Zlepšení kvality vod horního povodí řeky Moravy - II. fáze

změnový list č.		Datum předložení	3. 11. 2015
Ev.č.	ZL-100-S-Z-SO 3.007	Datum schválení	6. 11. 2015
Objednatel	Vodohospodářská zařízení Šumperk, a.s., Jílová 6, 787 01 Šumperk		
Správce stavby	Sdružení API-VRV, vedoucí partner API spol. s r.o., Palackého 12, 150 56 Praha 5		
Zhotovitel	IMOS Brno, a.s., Olomoucká 174, 627 00 Brno		
Změnový list předkládá:	zhotovitel		
Charakter změny:	Práce neobsažené v ZDS xx)		Oprava položek dle skutečnosti
Stavba / objekt / úsek:	3. Město Zábřeh / SO 3.007 - LOKALITA UL. OBORNÍK / STOKA 07.1-1		
Specifikace změny: Zkrácení doby pro realizaci díla mělo za následek zahájení souběžných prací i v předstihu na SO 3.007, tedy v době, kdy ještě nebyl dokončen gravitační odtok stokou 04.1 na stavebním objektu 3.004. Aby byl gravitační odtok zajištěn, musela být trasa stoky 07.1-1 posunuta. I tak zhotovitel upozorňuje, že bylo nutno výstavbu přizpůsobit požadavkům na nepřerušení provozu stávající kanalizace. Díky tomu nastaly situace, kdy nebylo možné převádět stávající průtoky z výše ležícího území trvale gravitačně, ale bylo nutné i časově omezené čerpání.

Iniciační dopis ID-100-S-Z-SO 3.007-

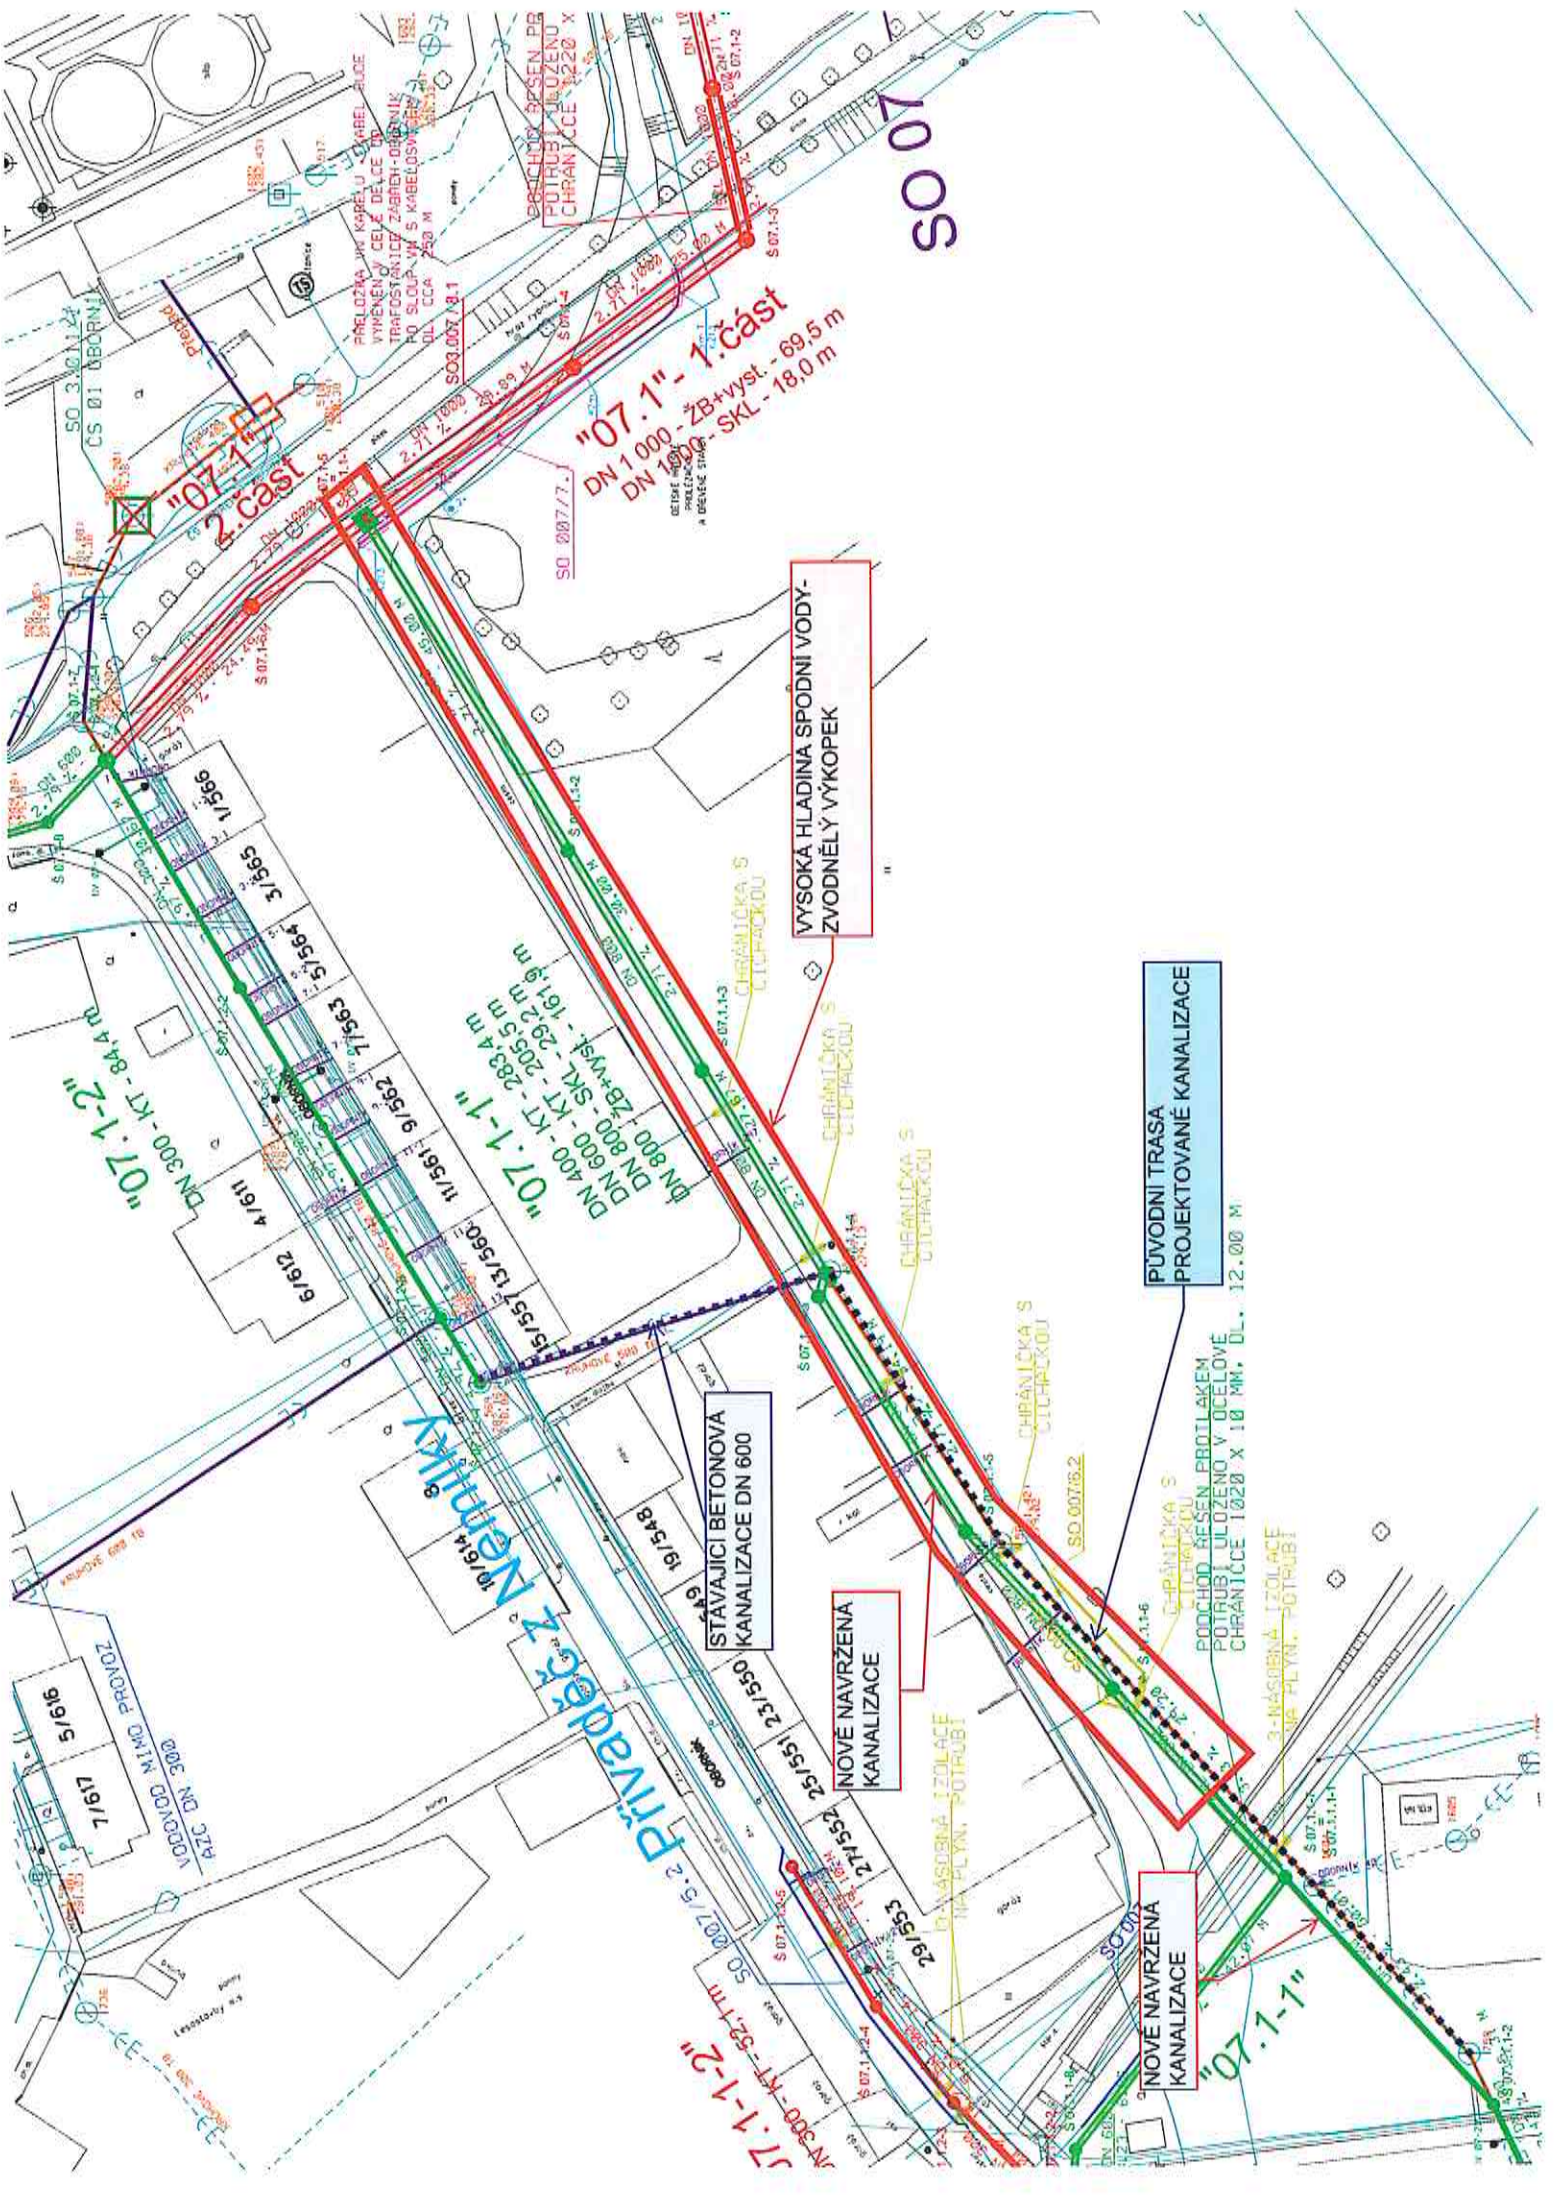
- Bude proveden úsek ŽBT DN 800 Š 07.1.1 – Š 07.1.1-4, který bude ukončen cca 3m od Š 07.1.1-4, a to z důvodu kolize se stávající stokou beton DN 600.
- Trasa nově budované kanalizace v úseku od Š 07.1.1-4 – Š 07.1.1-7 odskočí od trasy dle ZD o cca 2,5m vpravo proti spádu, z důvodu stejné kolize jako v předchozím úseku. Tímto dojde k možnému pokračování na stoce 07.1 – 1.část.

Š 07.1.1-4 – prefabrikovaná šachta s jiným úhlem mezi odtokem a přítokem (dle RDS je přímá, 180°)

Š 07.1.1-4a – monolitická šachta, která řeší jak úhel mezi šachtami, tak i doměr (vzdálenost mezi šachtami) na betonových troubách.

- Trasa kanalizace stoky 07.1 v úseku od Š 07.1.1-4a – Š 07.1.1-5 je pod historicky umístěnou obslužnou komunikací.
- V úseku od Š 07.1.1-4 – Š 07.1.1-7 jsou 4 domovní kanalizační přípojky, Oborník 19 – lze přepojit do stávající betonové kanalizace DN 600 Oborník 21, 23, 25 – nelze z důvodu výškové kolize nové stoky ŽBT DN 800 se stávající stokou BT DN 600, a proto je nutné provést provizorní napojení těchto přípojek do stávající kanalizace. Toto propojení vede souběžně s projektovanou stokou a na konci stavby bude zalito koposem.

- Nevhodný zásypový materiál bude nahrazen vhodným zásypovým materiálem dle TP 146
- Prefabrikovaná šachta 07.1.1-4
- Monolitická šachta 07.1.1-4a
- Domovní kanalizační přípojky – 3 x
- Provizorní úprava komunikace

HLADINA SPODNÍ VODY

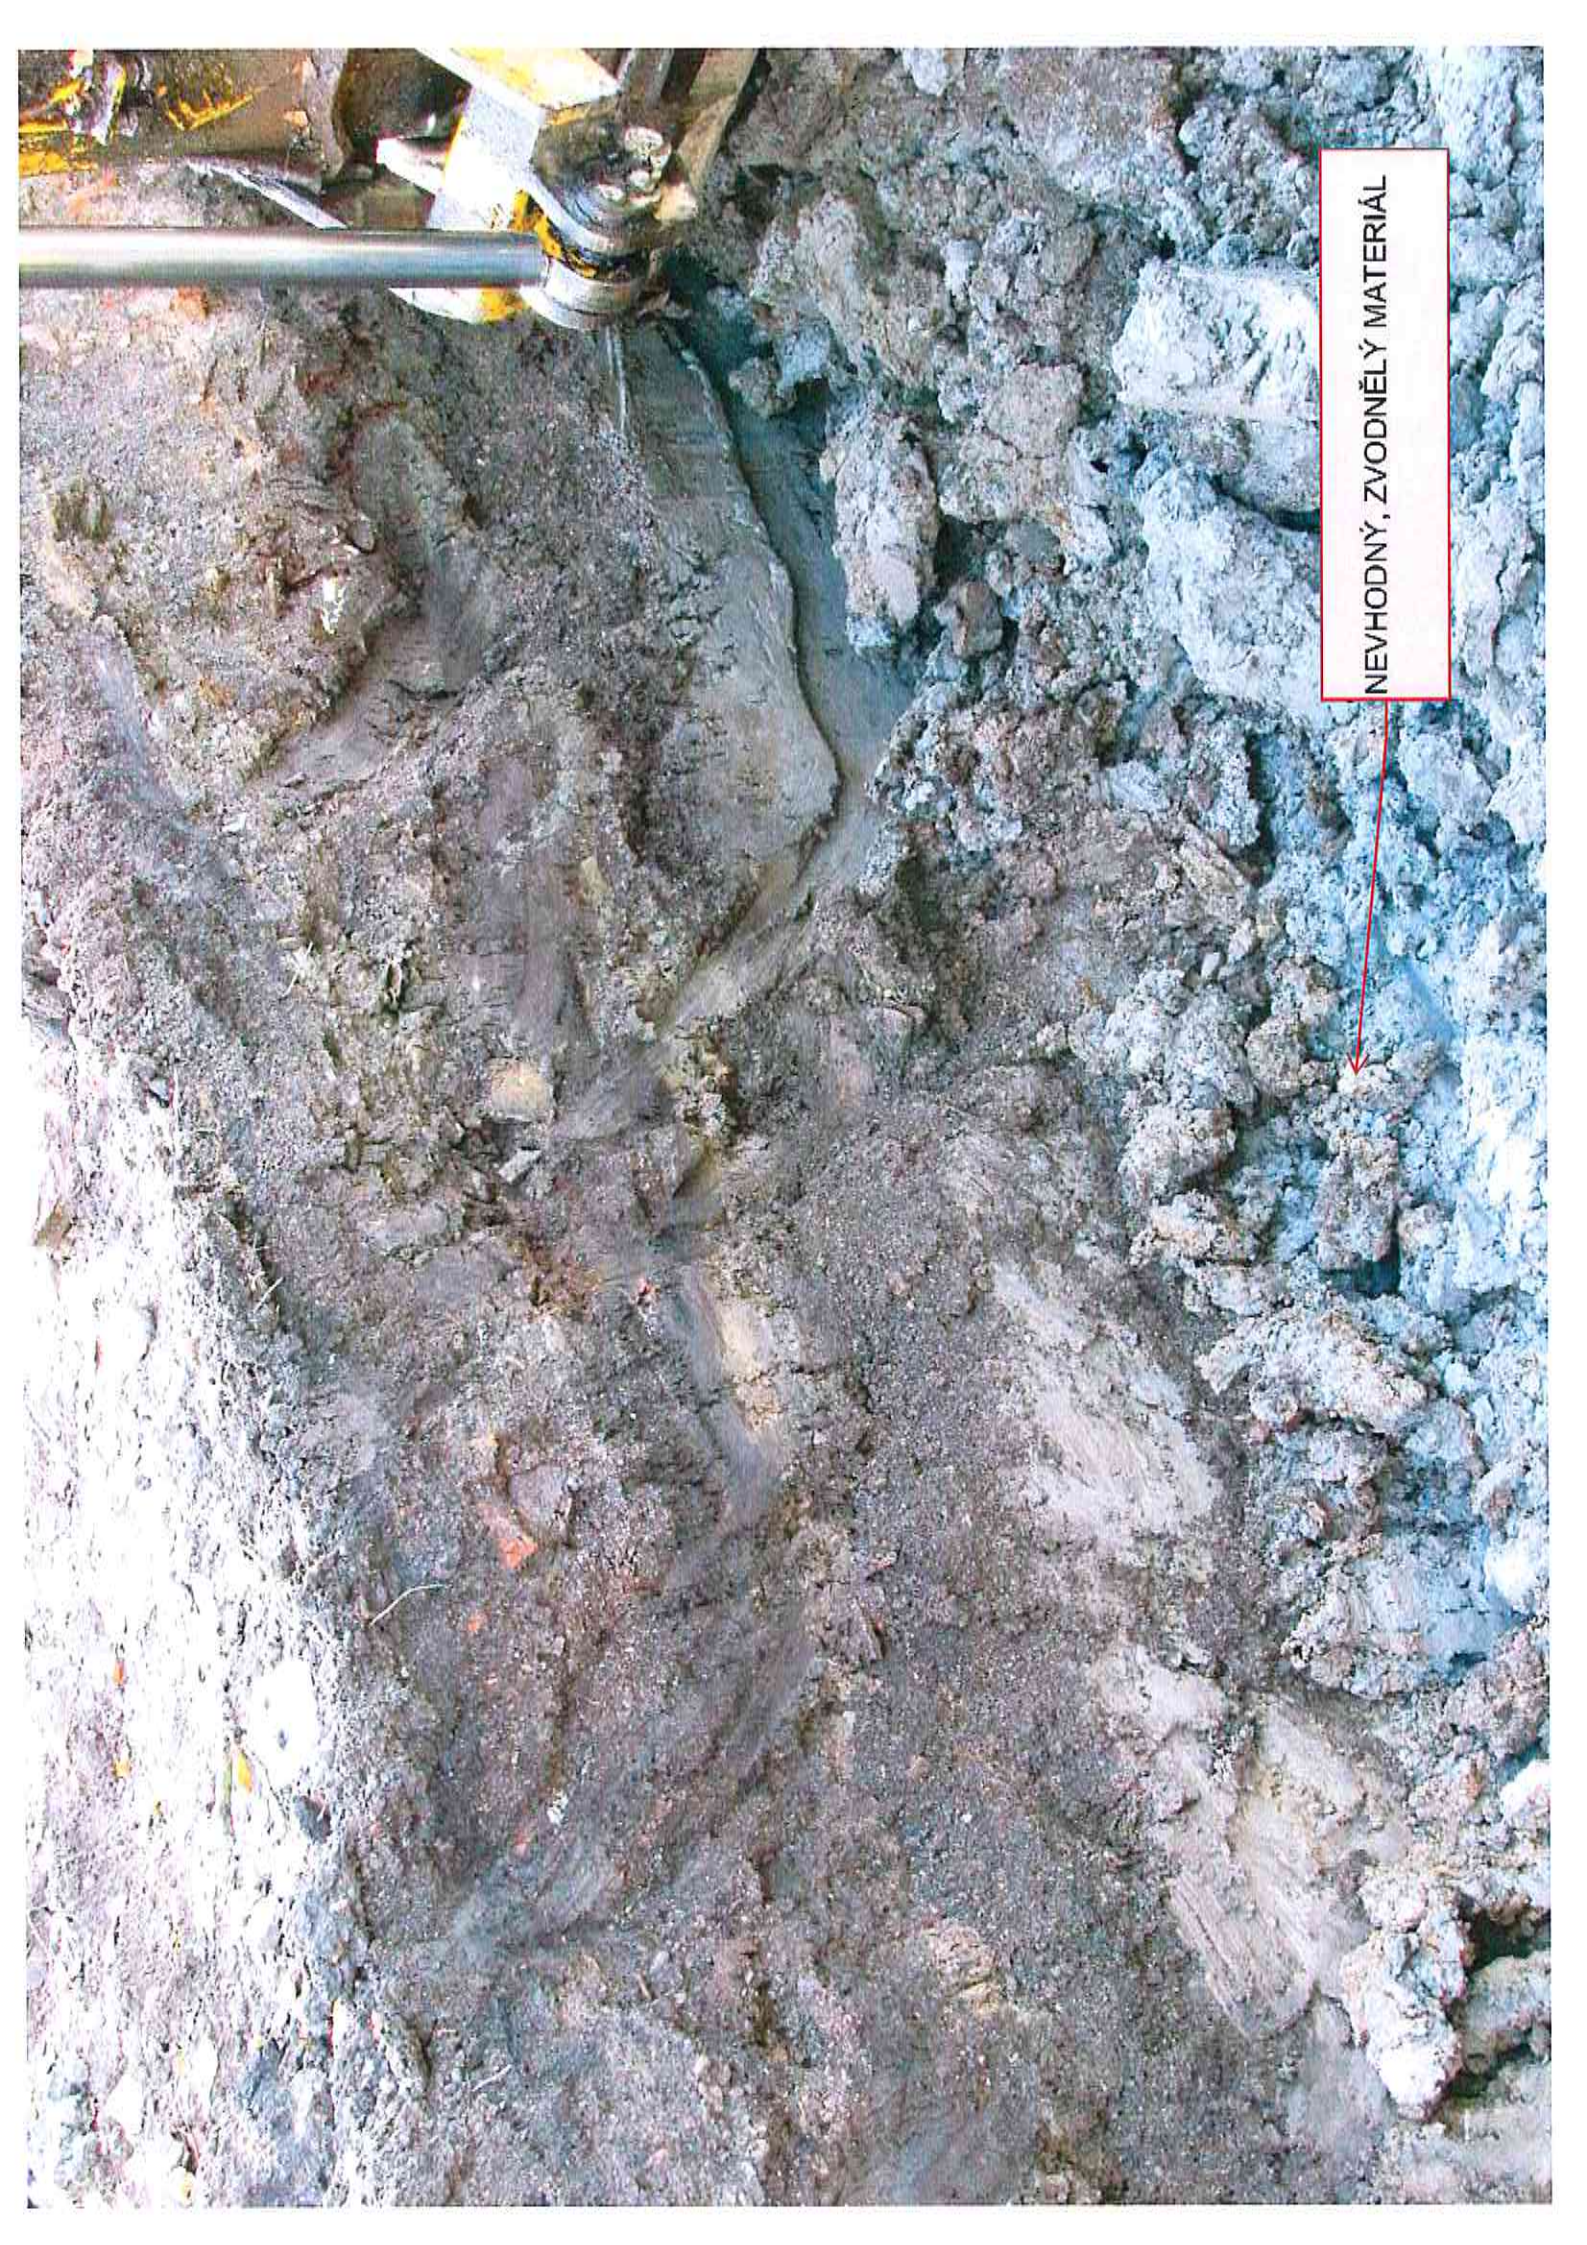
- Z důvodu vysoké hladiny spodní vody je výkopek zvodnělý, hlinitopísčité až písčité, nevhodný pro zpětné zásypy. Viz fotodokumentace.
- V lokalitě Oborník je stávající betonová stoka DN 600, která odvádí odpadní vody z areálu „Hedva“, bytových i rodinných domů. Hladina odpadní vody v této kanalizaci je ve výši $\frac{3}{4}$ profilu DN 600, při dešťových srážkách je profil kanalizace zaplněn skoro celý.

ZVODNĚLÝ VÝKOPEK
